# 改善箇所説明図

## 基準不適合状態にあると認められる構造、装置又は性能の状況及びその原因

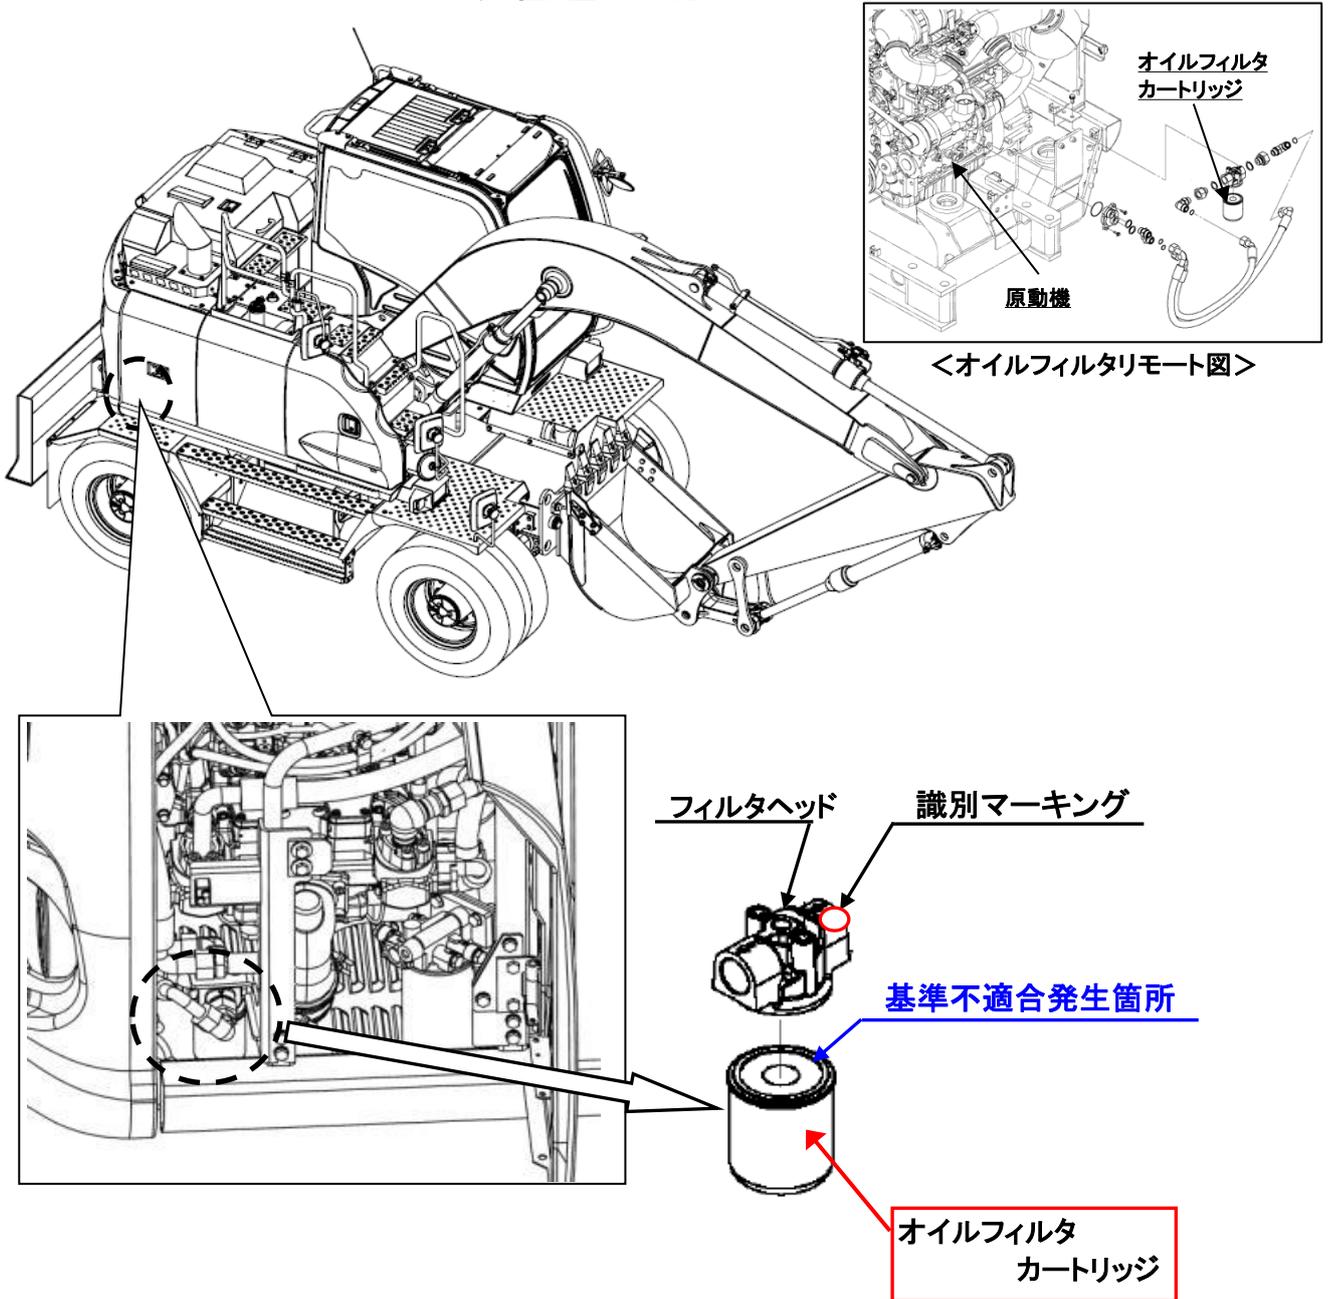
ショベル・ローダ(ホイール式油圧ショベル)の原動機において、オイルフィルターカートリッジの組付けの作業指示及び作業が不適切なため、締付けトルクが低く、走行時の振動等により緩むことがある。そのため、そのままの状態で使用を続けると、エンジンオイルが漏れ、警告灯が点灯し、最悪の場合、エンジンが焼きつくおそれがある。

全車両、新品のオイルフィルタカートリッジに、適切な方法により交換する。

識別: エンジンオイルのフィルタヘッドに白色ペイントにてマーキングを行う。
